DODATEK Č. 1 KE SMLOUVĚ O DÍLO Č. DIL/35/03/005579/2018

V průběhu provádění díla Revitalizace objektu U Hrušky s cílem provedení přestavby objektu stávající sokolovny na objekt s celodenním programem, vznikl požadavek na změnu závazku ze smlouvy, spočívající v dodatečných stavebních pracích. Tyto dodatečné stavební práce spočívají zejména ve vybudování nového oplocení, úpravě gabionové stěny, bourání a nové výstavbě přístavku, úpravě a změnách výplní stavebních otvorů, sanaci objektu proti vodě a statickém zajištění. V důsledku výše uvedených skutečností přistupuje objednatel k vynucené změně závazku ze smlouvy č. DIL/35/03/005579/2018 ve smyslu ustanovení § 222 odst. 5 a 6 zákona č. 134/2016 Sb., o zadávání veřejných zakázek, ve znění pozdějších předpisů (dále jen „zákon“).

Revitalizace objektu U Hrušky

název ZL: **Vybourání předstěny v tělocvičně**

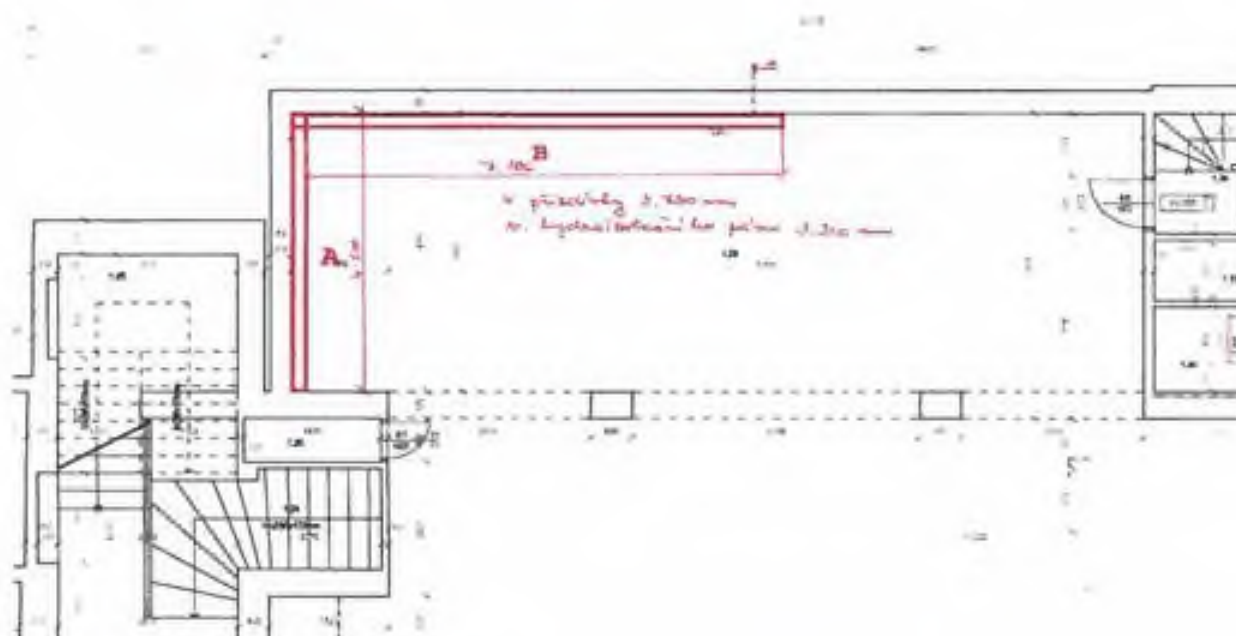
Ubourání části předstěny v části tělocvičny.

V průběhu stavebních prací bylo zjištěno, že stěna u severní části tělocvičny je z části tvořena předstěnou, za kterou je umístěn asfaltový izolační pás. Izolační přízdívka vytvářela zakrytí problému s vlhkostí zdiva a proto nebyla zanesena do stávajícího stavu a bouracích prací výkresů 1.NP.

Ubourání předstěny je nutné z ohledem na komplexní technické a technologické řešení sanace a izolace stavby od vlhkosti.

název ZL: **Gabionové stěny a úpravy terénu za objektem**

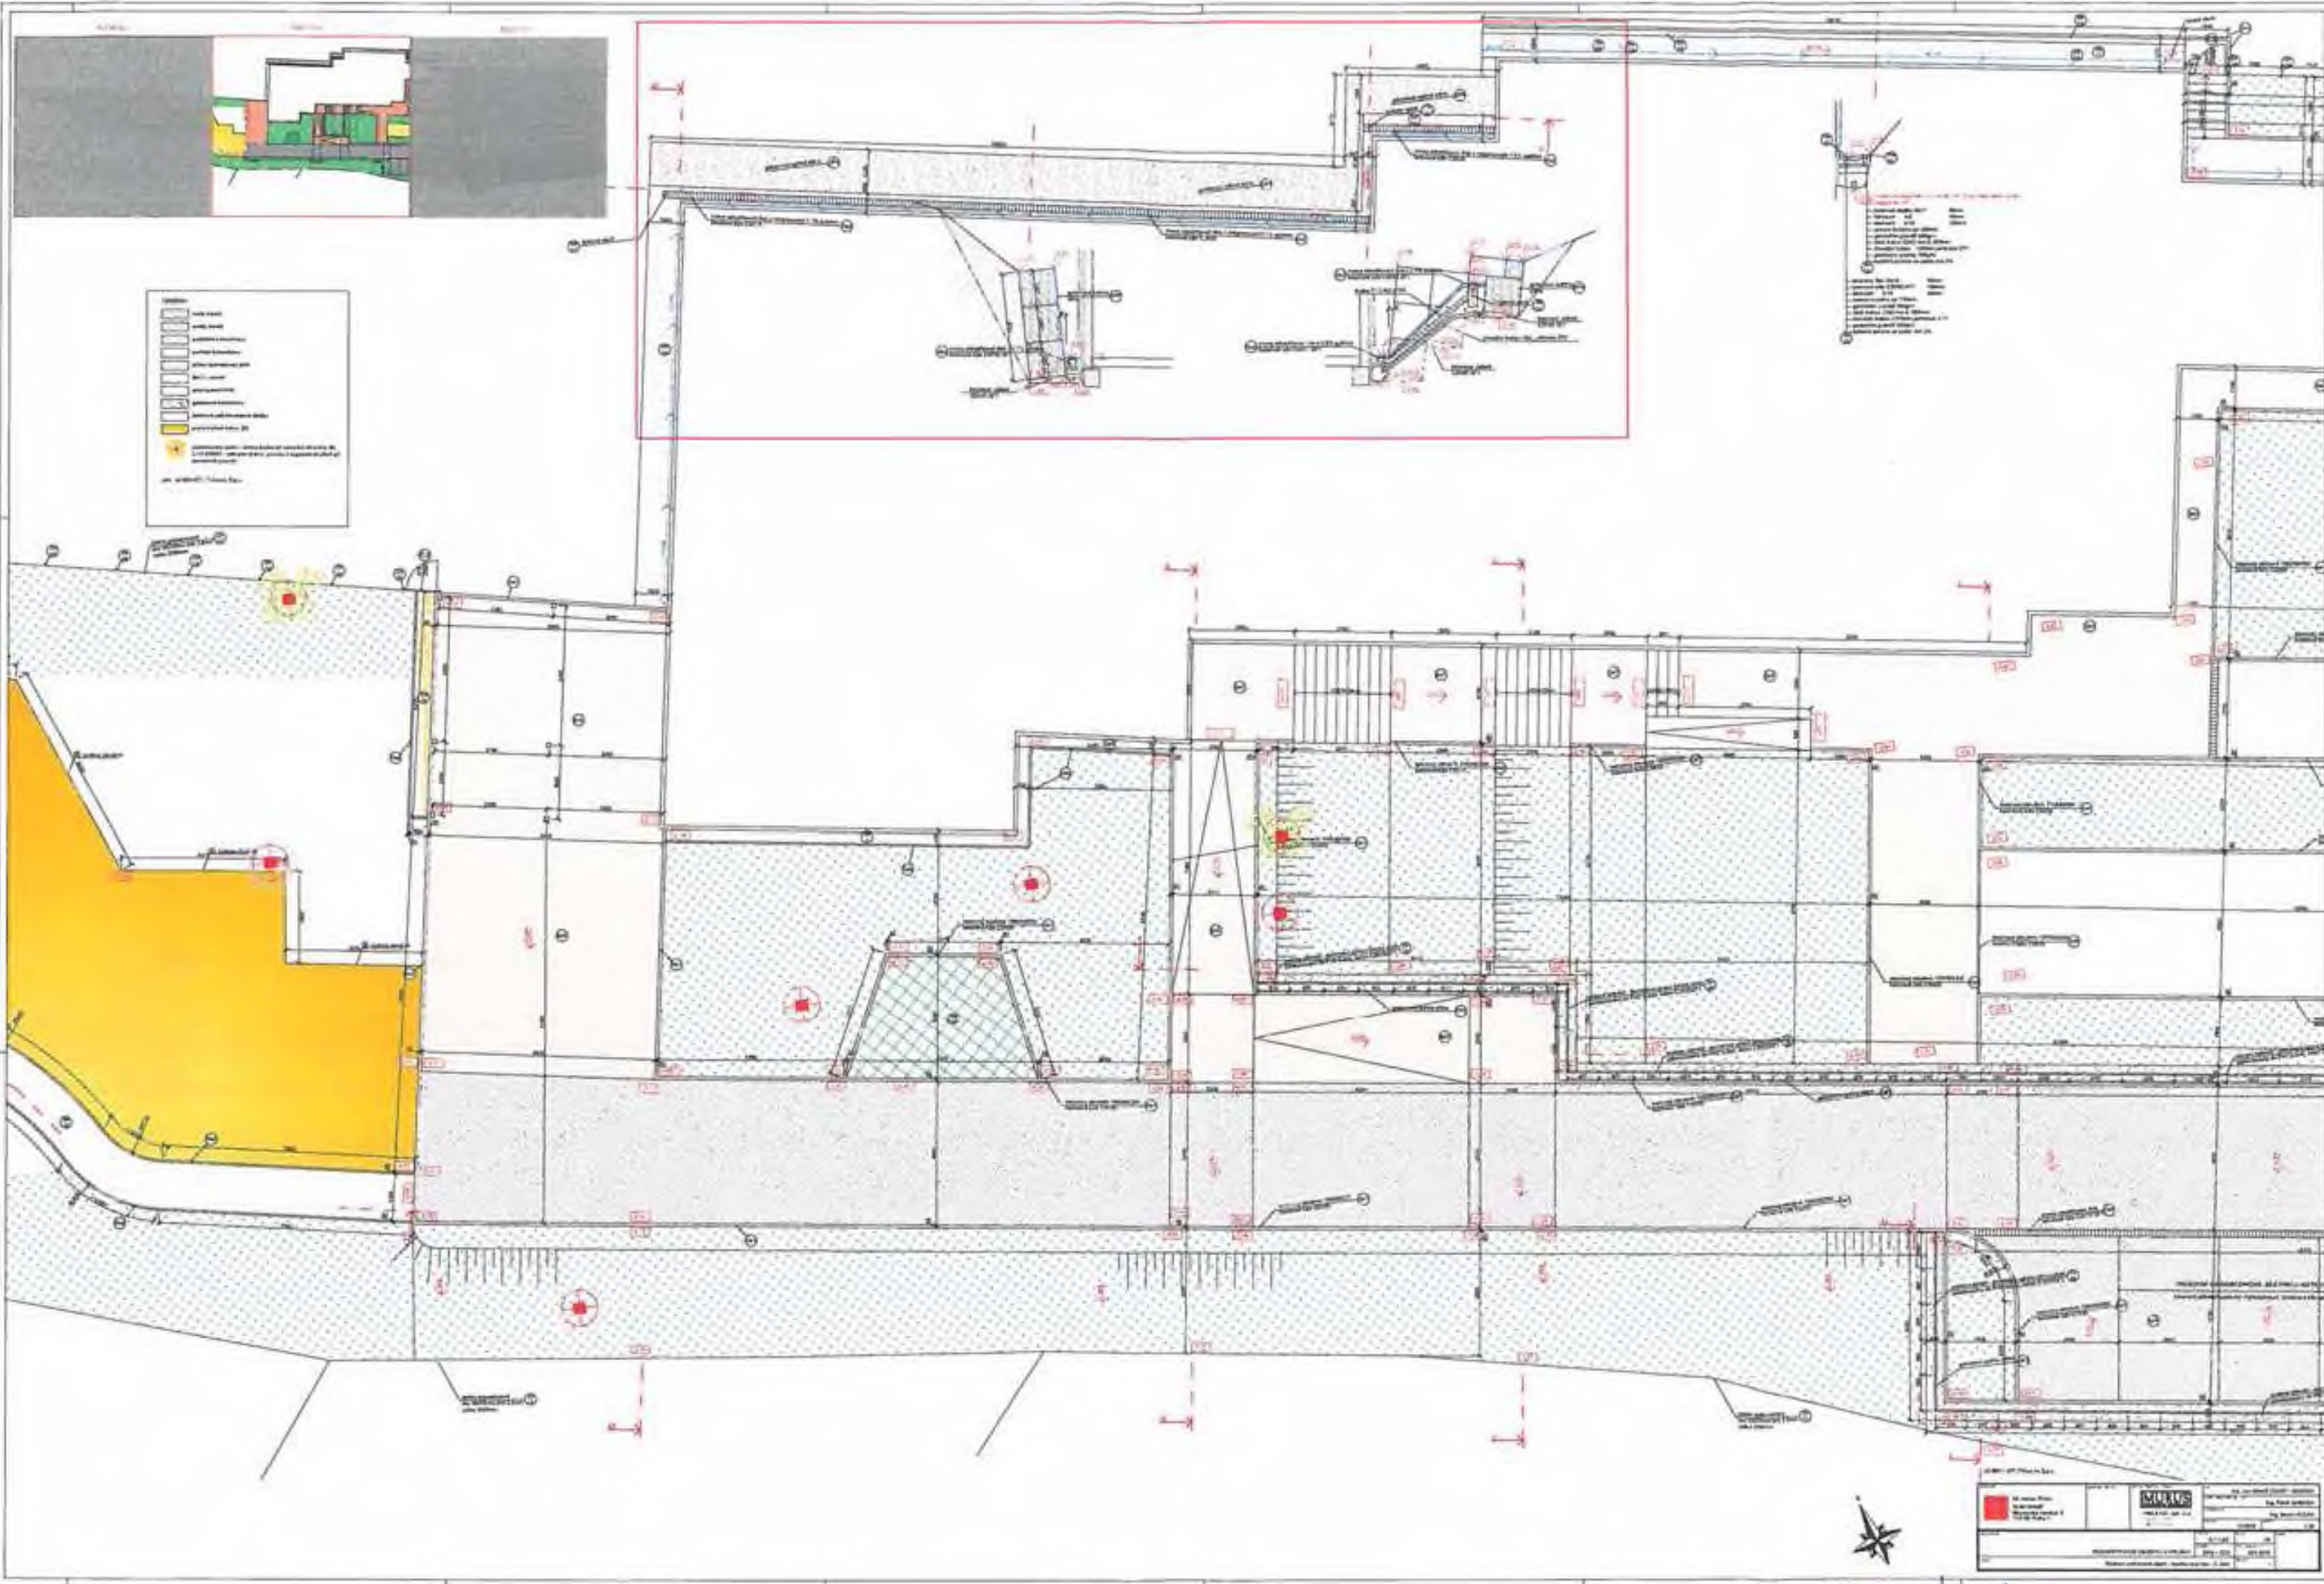
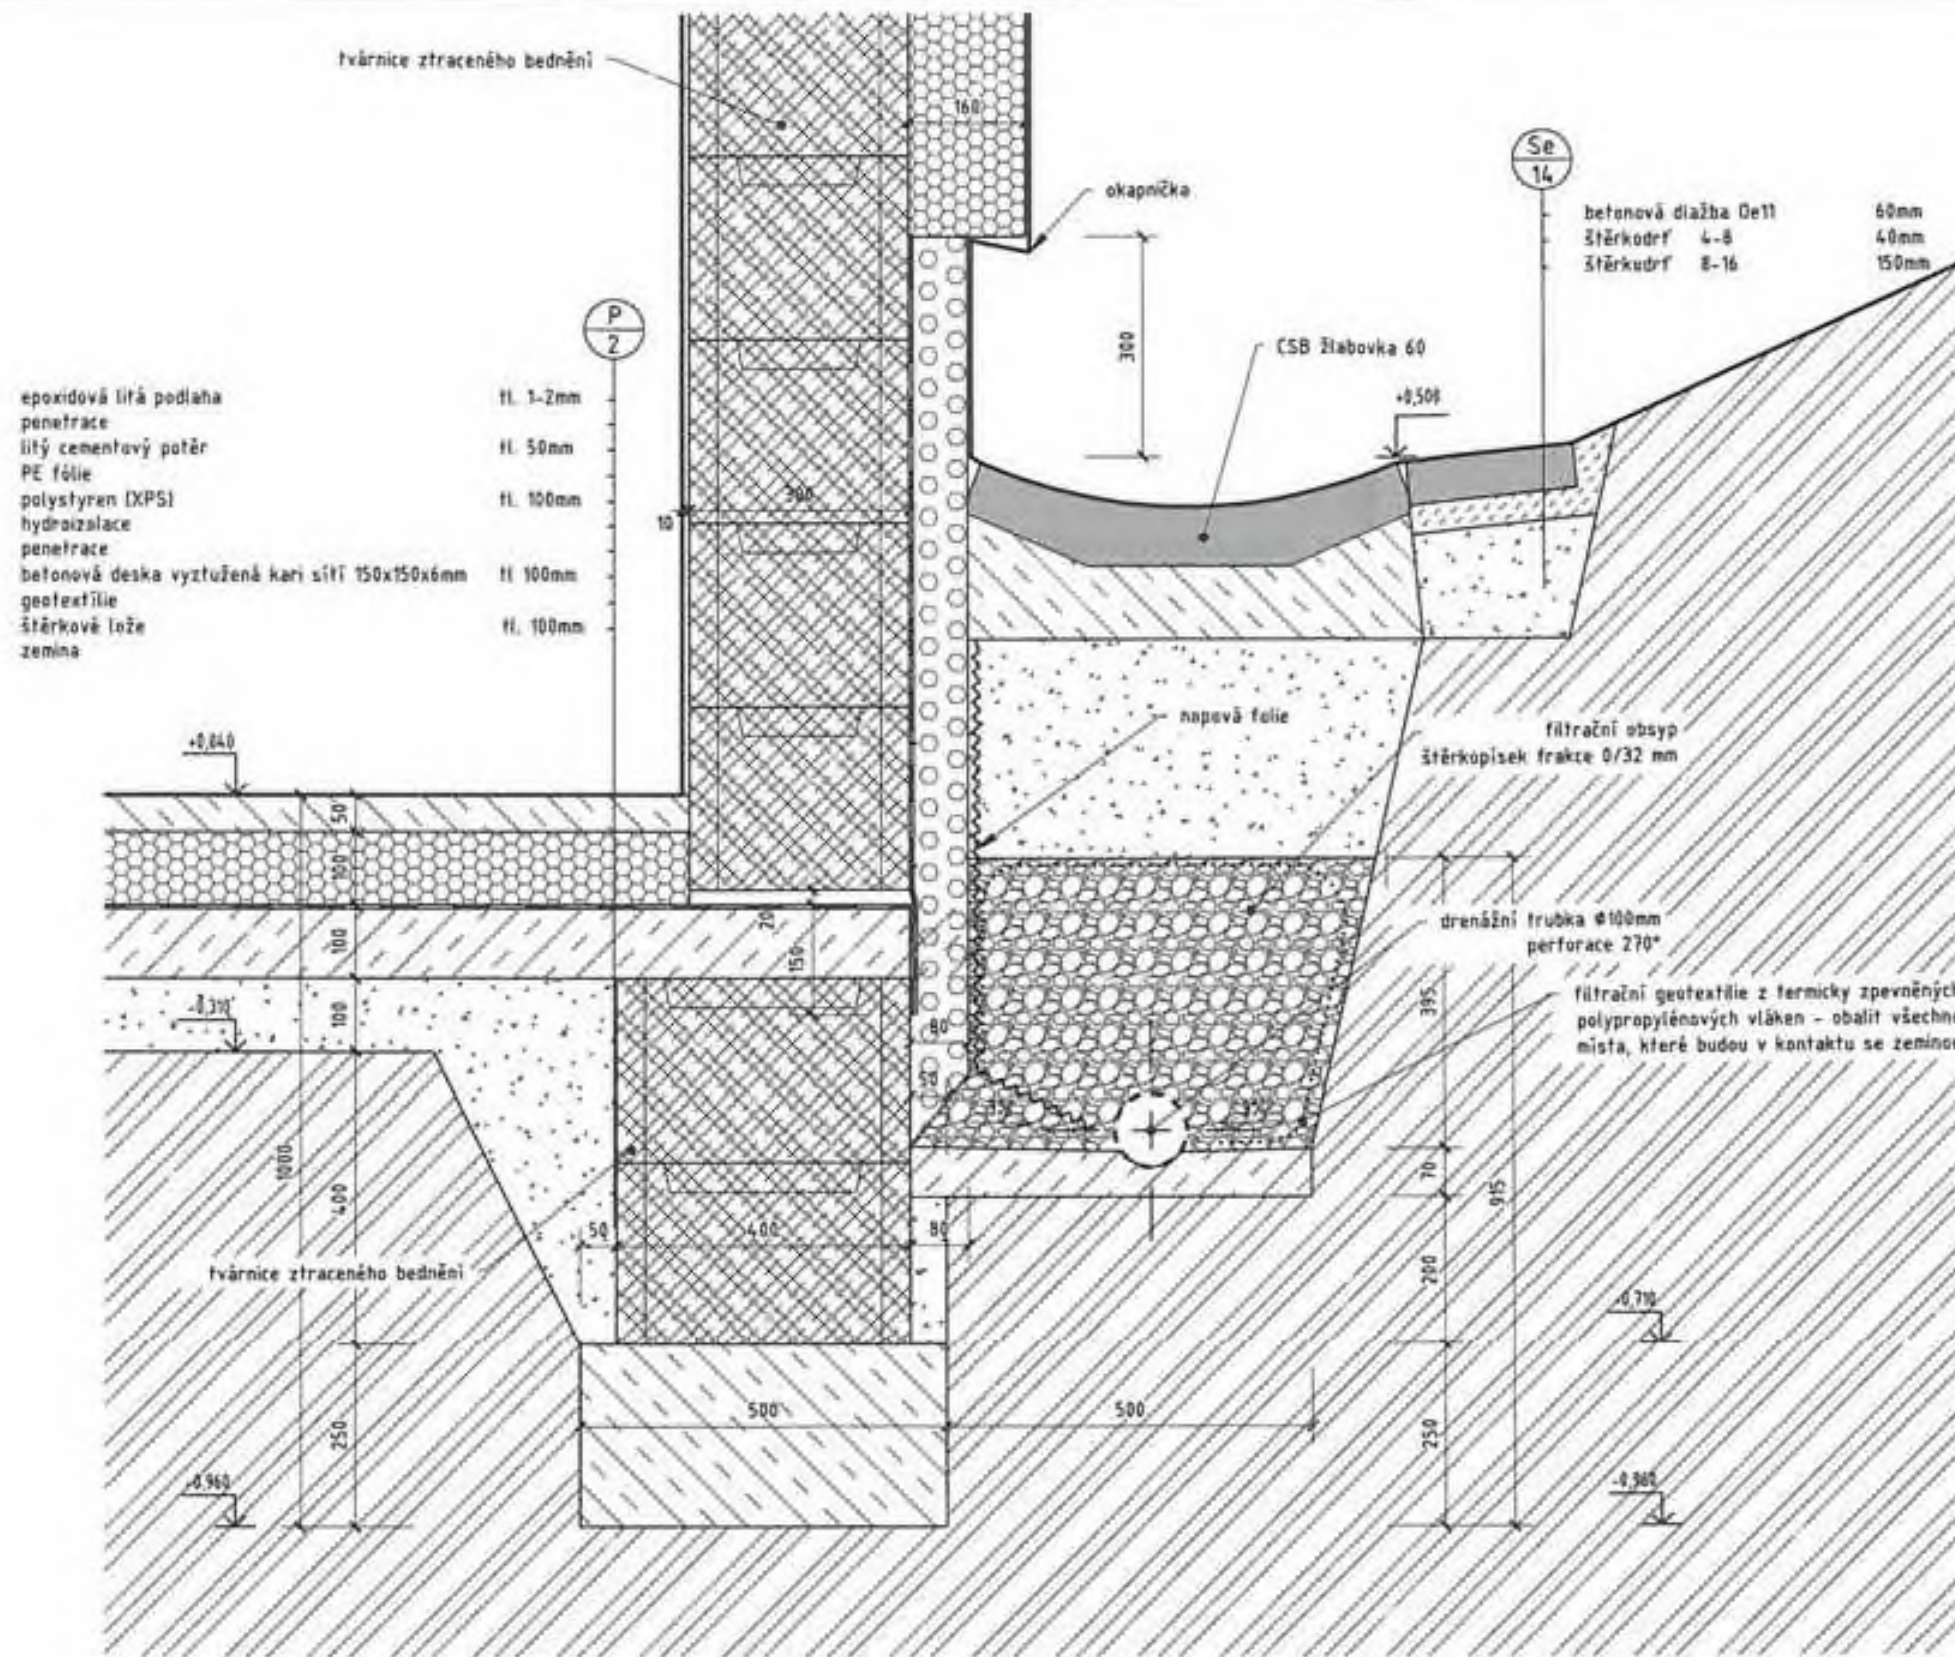
Nerealizování gabionových stěn a stavební a terénní úpravy za objektem.

Na základě stavebních úprav vestavku došlo k optimalizaci skladeb řezů za objektem. Po návrhu vyztužení severní stěny vestavku pozbyla gabionová stěna svoji funkci, a proto byla nahrazena novým a levnějším řešením.

NOVÉ ŘEŠENÍ
